**Nota van beantwoording
zienswijzen
bestemmingsplan
“Woningbouwlocatie Treurniet”
(incl. staat van wijzigingen)**

Aan: Gemeente Lansingerland, de heer J. Koch
Van: Léon Brouwer
Datum: 7 april 2021
Kopie:
Ons kenmerk: BH9015WATNT2104011359
Classificatie: Alleen voor intern gebruik
Goedgekeurd door: Jasper Jansen, Stijn Schoen

Onderwerp: Reactie op zienswijzen 'water' Maalderij Treurniet

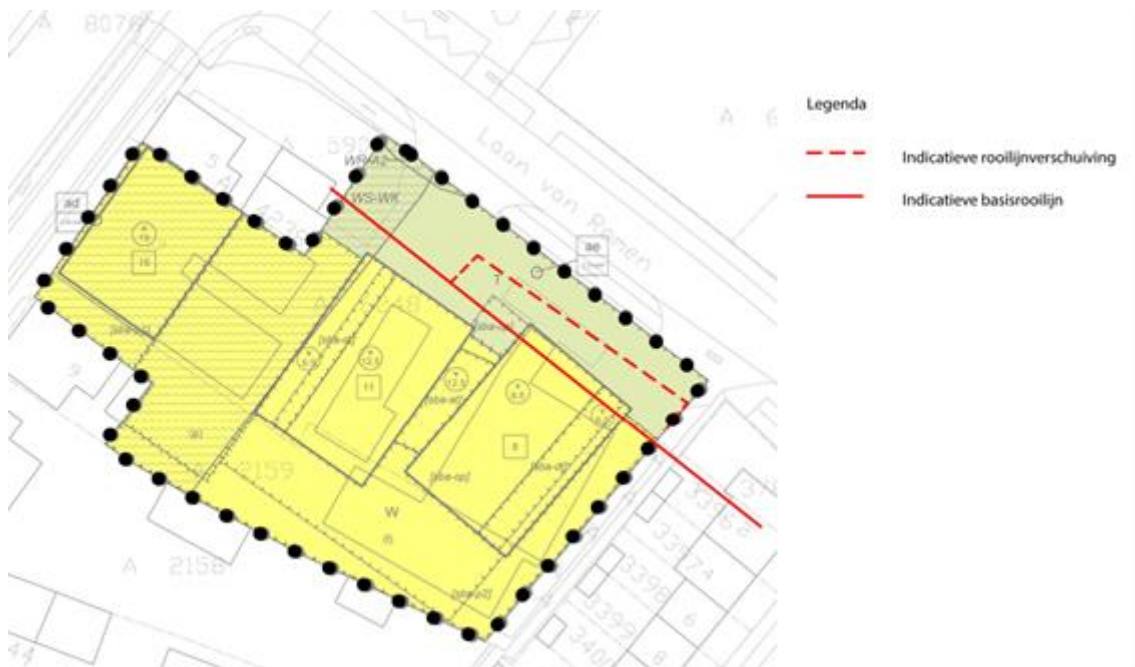
- c. Ruimte voor groen ontbreekt in het plan. Een onbebouwde groenstrook achter Rodenrijseweg 9 ontbreekt.

In navolging van het ambitiedocument zal het binnenterrein tussen de nieuwe gebouwen en de aangrenzende percelen aan de Willem-Alexanderlaan en Rodenrijseweg 11 worden ingericht als tuin. In het juridisch bindende deel van het bestemmingsplan hebben deze gronden binnen de woonbestemming een aparte functieaanduiding 'tuin' verkregen. Binnen deze aanduiding zijn geen (bovengrondse) bouwwerken toegestaan (met uitzondering van bijvoorbeeld plantenbakken, bankjes, erfafscheiding, pergola, etcetera). Op een deel van deze gronden mag wel een ondergrondse parkeergarage worden gebouwd. Op het dak van de parkeergarage zal een grondlaag (30-50cm) worden gelegd die voldoende is om gras te kunnen aanbrengen. Indien bomen of struiken worden geplaatst, zal dit in bakken worden gedaan. In de Regels is bepaald dat op de onbebouwde delen van het dak van de parkeergarage binnen de aanduiding 'tuin', gras of een andere vorm van beplanting gerealiseerd en in stand gehouden, met uitzondering van de delen van het dak waar een privéterras bij de woningen wordt gerealiseerd. Verder hebben de gronden aan de zijde van de Laan van Romen de bestemming 'Tuin'. Wij zijn van mening dat hiermee wordt voldaan aan de ambitie.

Figuur 2.1: Waterstaatswerk (rood) en beschermingszone (groen) van de kade ter hoogte van locatie Treurniet met in rood aangegeven deel van de geplande hellingbaan gelegen binnen de beschermingszone

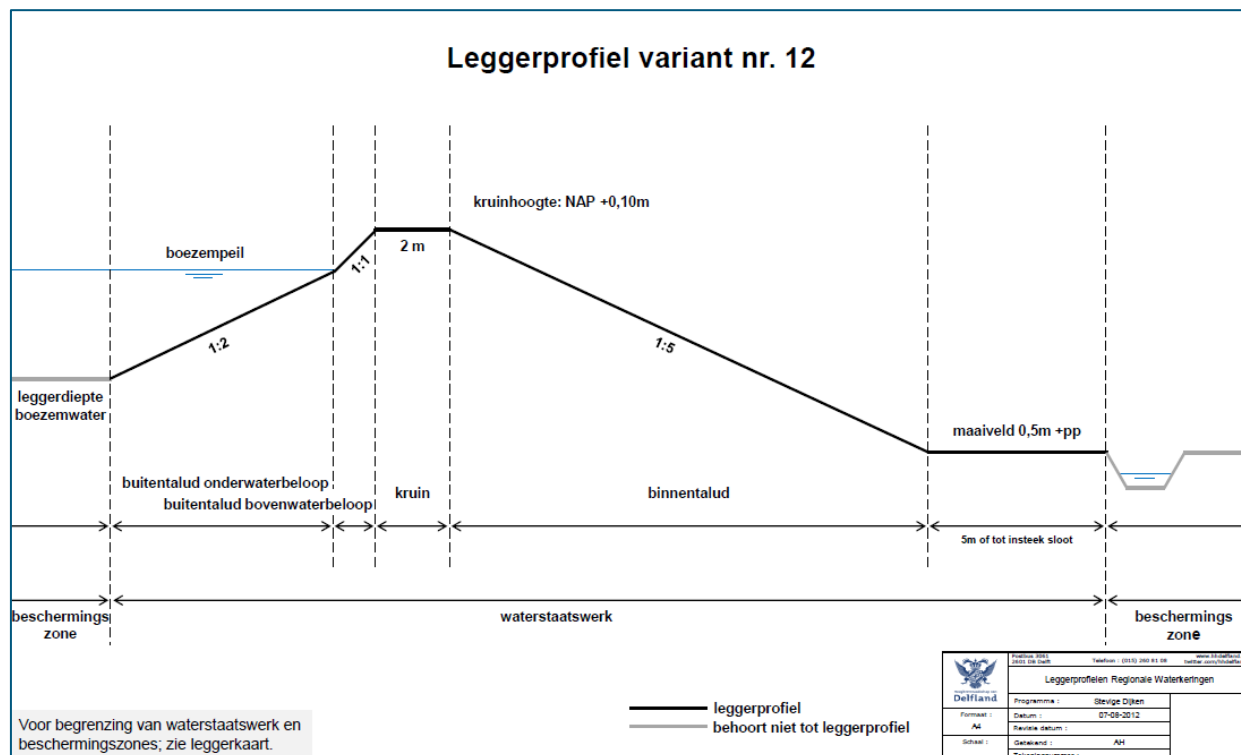
Uit vooroverleg met Hoogheemraadschap Delfland blijkt dat hierdoor een vergunningsplicht ontstaat voor de aanleg van (een deel van) de kelderbak.

Belangrijk aspect bij de vergunningstoets is of bouwwerken in de beschermingszone niet lager komen te liggen dan de (ondergrondse denkbeeldige) taludlijn vanaf de kruinhoogte, zie figuur 2.2 (Bron: Legger Delfland en representatief voor betreffende kadevak).

Figuur 2.3: Schets mogelijk ligging tijdelijke drainage maatregel en afvoermogelijkheden drainagewater (groen).

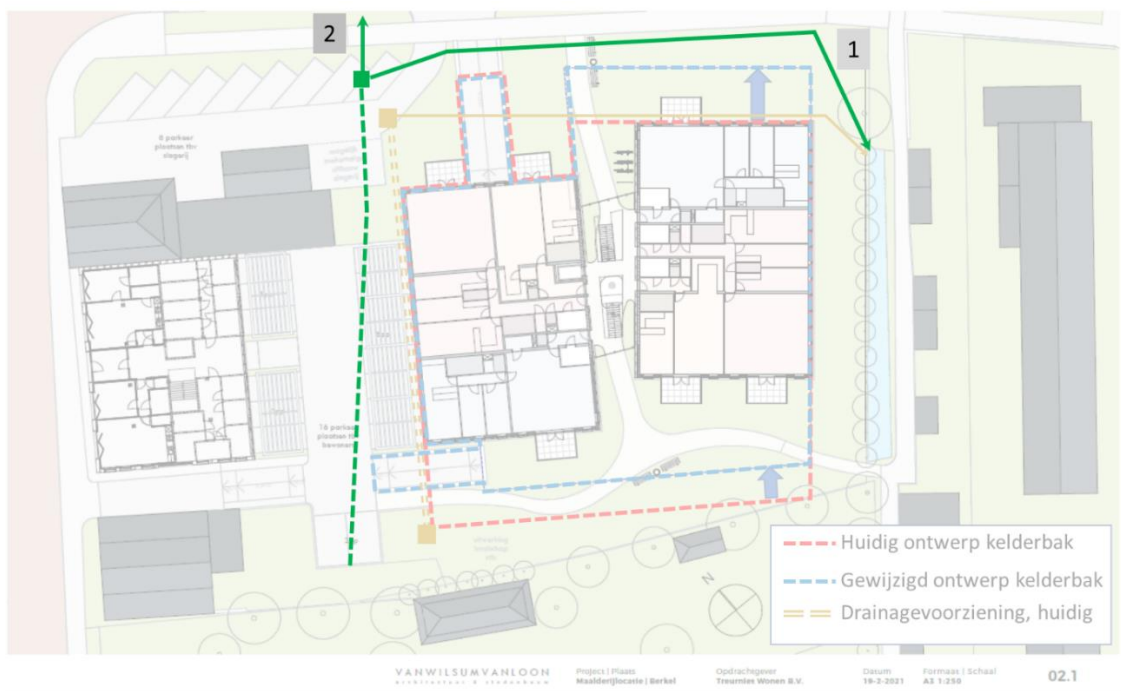
Deze vraag gaat specifiek over het compenseren van negatieve effecten als gevolg van de *barrièrewerking* van de parkeerkelder *tijdens de bouw-/aanlegfase*.

Voor de definitieve fase wordt de realisatie van een drainage geadviseerd. Deze maatregel wordt besproken in paragraaf 7.4 van de Geohydrologische studie. Uit paragraaf 1.3 onder 'Situatie B' van deze notitie volgt dat dit advies ook van toepassing is op de gewijzigde situering van de kelderbak.

Voor de bouw- en aanlegfase wordt een vergelijkbare – tijdelijke – maatregel voorgesteld waarvoor in de contractfase duidelijke ontwerpeisen moeten worden meegegeven. De barrièrewerking begint namelijk zodra de damwanden voor de ontgravingskuip worden geplaatst. Voorgesteld wordt om voorafgaand aan het plaatsen van de damwanden een tijdelijke drainage, verzamelput en afvoerleiding aan te leggen. Een mogelijk optie hiervoor is weergegeven in figuur 2.3. Aangezien hiervoor in de beschermingszone gegraven moet worden zal ook dit aspect moeten worden meegenomen in de aan te vragen omgevings- en/of watervergunning.

Figuur 2.4: Bouwjaar panden (blauw) en globale afstand tot bouwkuip (rood)

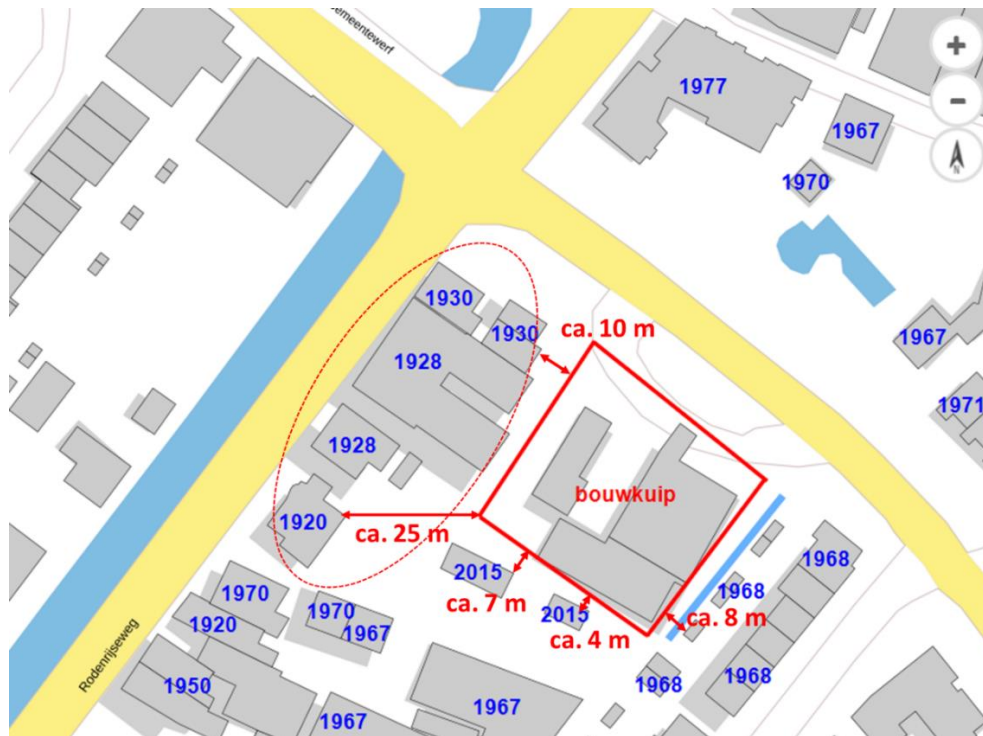
- De 2 bijgebouwen op het perceel Rodenrijseweg 11 (op circa 4 m, resp. circa 7 m afstand), bouwjaar 2015.
- De bijgebouwen in de achtertuinen van de woningen aan de Alexanderlaan (vanaf 8 m afstand), bouwjaar 1968 of later.
- Het gebouw van de slagerij (op circa 10 m afstand), bouwjaar 1930.
- De Maalderij (op circa 15 m afstand), bouwjaar 1928.
- De woning aan de Rodenrijseweg 9 (huidige kantoor Treurniet) (op circa 20 m afstand), bouwjaar 1928.
- De woningen aan de Alexanderlaan (vanaf circa 15 m afstand), bouwjaar 1968.
- De woning aan de Rodenrijseweg 11 (op circa 25 m afstand), bouwjaar 1920.

Potentieel kwetsbare bebouwing (bouwjaren 1920-1930) ligt ten westen van de bouwkuip en betreft naast de panden op het terrein van Treurniet zelf, het pand van de slagerij en het pand Rodenrijseweg 11. Een deel van deze bebouwing is mogelijk niet gefundeerd (van de Maalderij is in ieder geval wel bekend dat deze is gefundeerd op houten palen). De rest van de panden is gebouwd in 1968 of later. Naar verwachting zijn al deze panden gefundeerd op palen (hetzij houten palen, houten palen met betonnen oplangers of betonnen palen). De afstand vanaf de bouwkuip tot de meest nabijgelegen potentieel kwetsbare panden ligt tussen circa 10 en 25 meter.

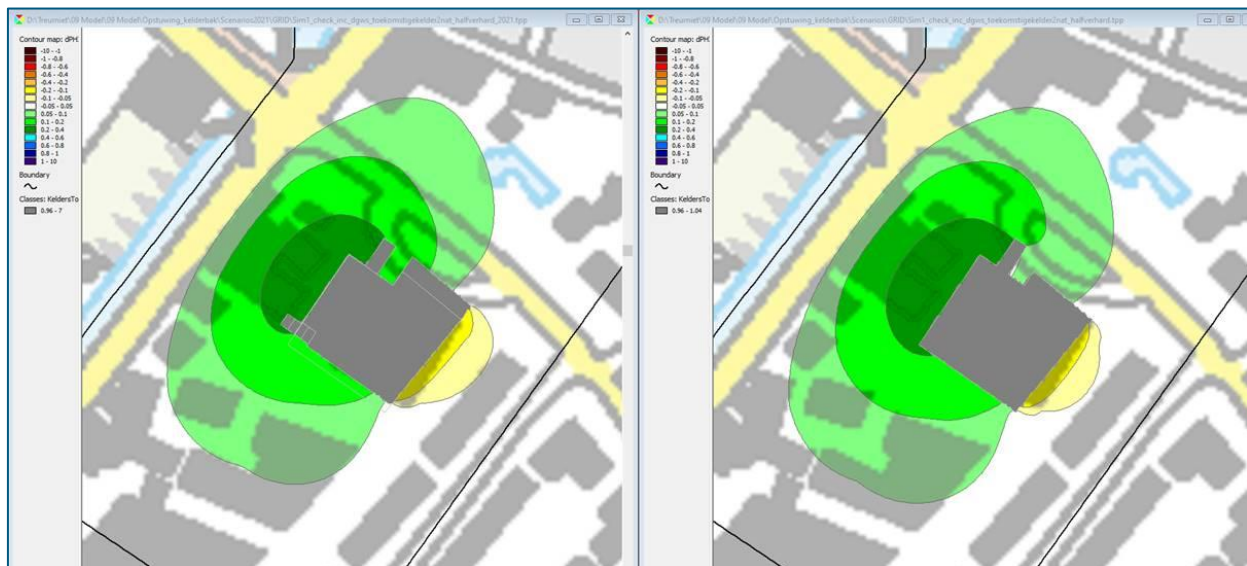
Figuur I-1 geeft het berekeningsresultaat weer van situatie A (linker figuur). De rechterfiguur geeft het berekeningsresultaat weer behorend bij het oude ontwerp. Figuur I-2 geeft het resultaat weer van de verschilberekening tussen oud en nieuw ontwerp.

Figuur I-3 Effectberekening drainage oud ontwerp kelderbak (A: situatie zonder maatregel, B: situatie met te hoog afgesteld afvoerniveau, C: situatie met redelijk ingesteld afvoerniveau, D: situatie met te laag afgesteld afvoerniveau)

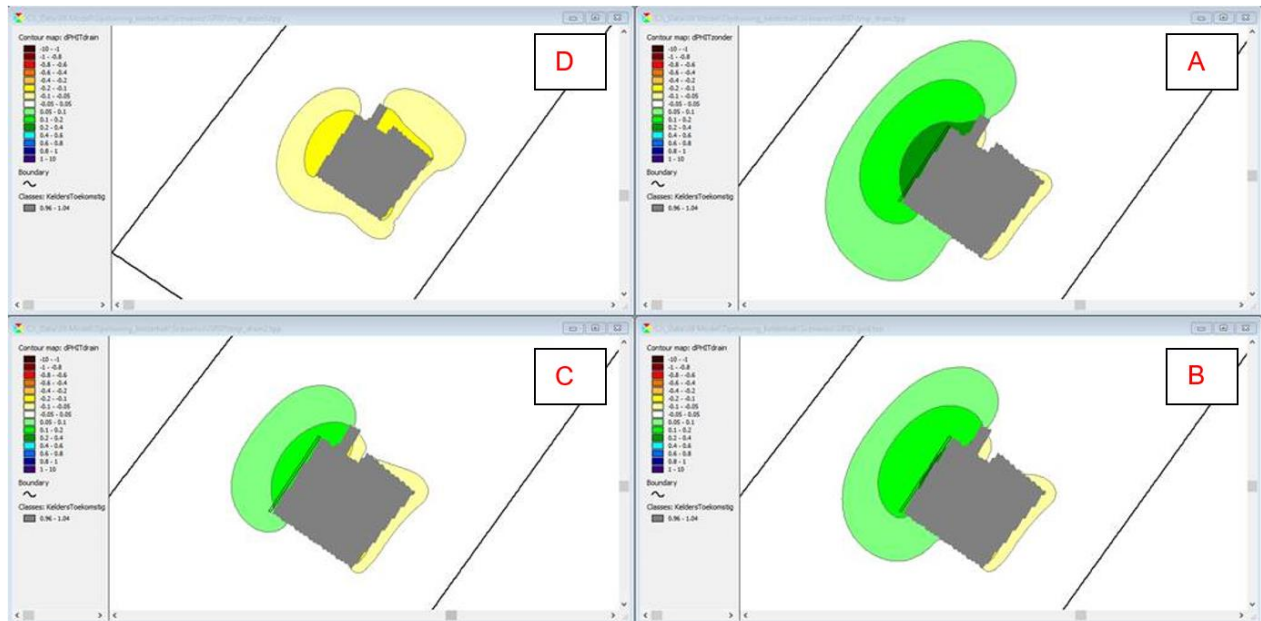
In de Geohydrologische studie Treurniet van RHDHV, d.d. 17 februari 2020 (hierna Geohydrologische studie) is het effect van de drainagemaatregel via een aantal berekeningen inzichtelijk gemaakt. Bekeken is wat het effect is van een te hoog of te laag afgesteld drainageniveau en vervolgens is gekeken bij welk drainageniveau de opstuwingseffecten min of meer begrensd zijn tot de perceelsgrenzen. Deze figuur uit de Geohydrologische studie is nogmaals opgenomen in deze notitie, zie Figuur I-3.

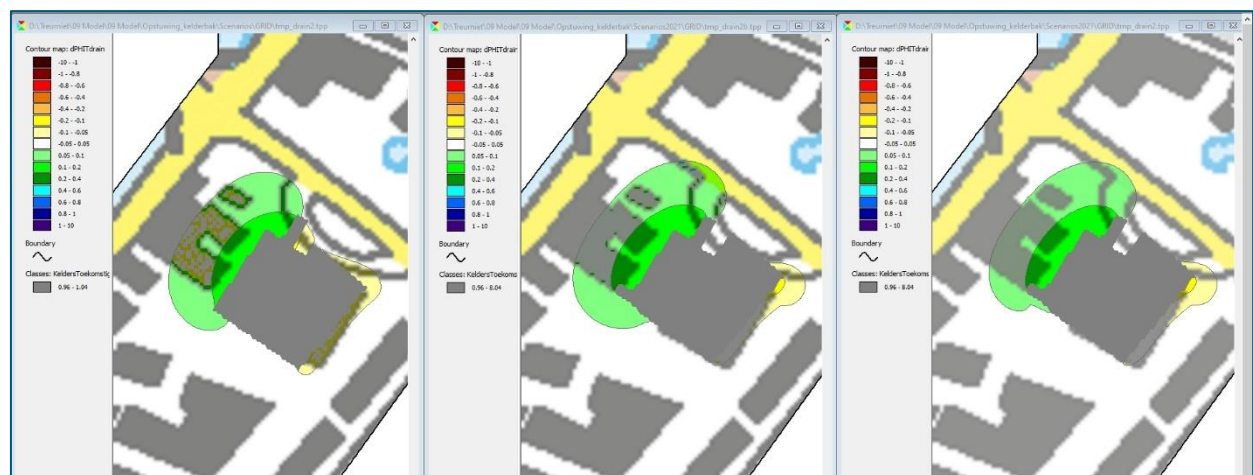
Figuur I-4 geeft de situatie weer voor het nieuwe ontwerp. De middelste figuur betreft de situatie waarbij de drainage tot aan de hellingbaan is geprojecteerd. De rechter figuur geeft de situatie weer waarbij de drainage ook is doorgetrokken tot voorbij de hellingbaan. In beide berekeningen is het drainageniveau gelijk gehouden aan dat van de berekening vanuit het oude ontwerp (figuur rechts).

Figuur I-5 Berekeningsresultaat verschilberekening oud en nieuw ontwerp. Situatie bij natte omstandigheden en met drainage. Groen betekent een grondwaterstandverhoging in het nieuwe ontwerp ten opzichte van het oude ontwerp. De maten zijn in meters

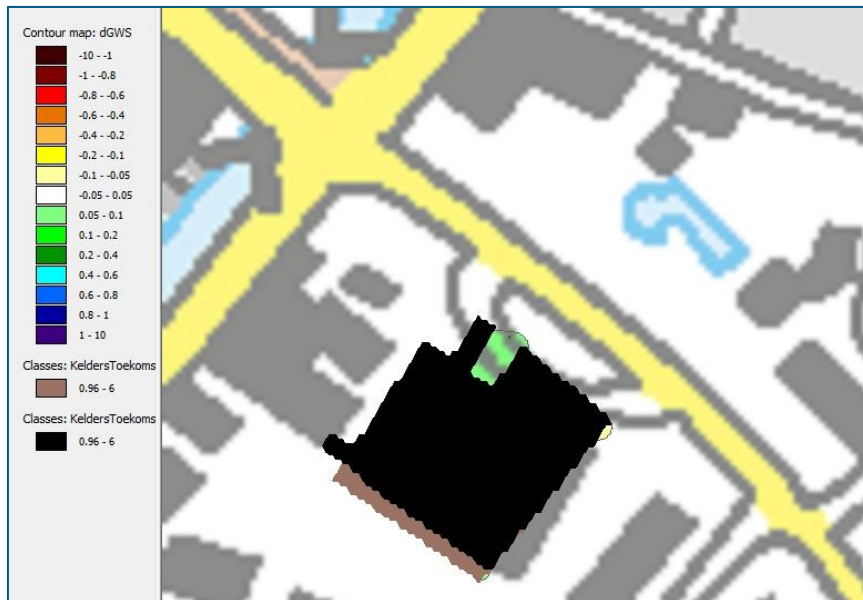
Figuur I-5 toont het resultaat van de verschilberekening tussen oude en nieuwe ontwerp. De verschillen aan de west-, oost- en zuidzijde zijn nihil (minder dan 5 cm). Alleen aan de noordzijde, in de 'nis' tussen hellingbaan aan de zijde van de Laan van Romen en kelderbak (zie de groene arcering in figuur I-5) komt de grondwaterstand iets hoger te liggen omdat de bak in de berekening iets opschuift ten opzichte van de drainage.

De berekening toont aan dat de werking van de drainage niet significant anders wordt dan in de situatie met het huidig ontwerp. De verschillen in effect (bij gelijkblijvend ingesteld drainagepeil) bedragen ordegrootte maximaal 5 cm. Vanwege deze beperkte verschillen en omdat het drainageniveau instelbaar zal dit geen merkbaar extra effecten hebben voor de omgeving.
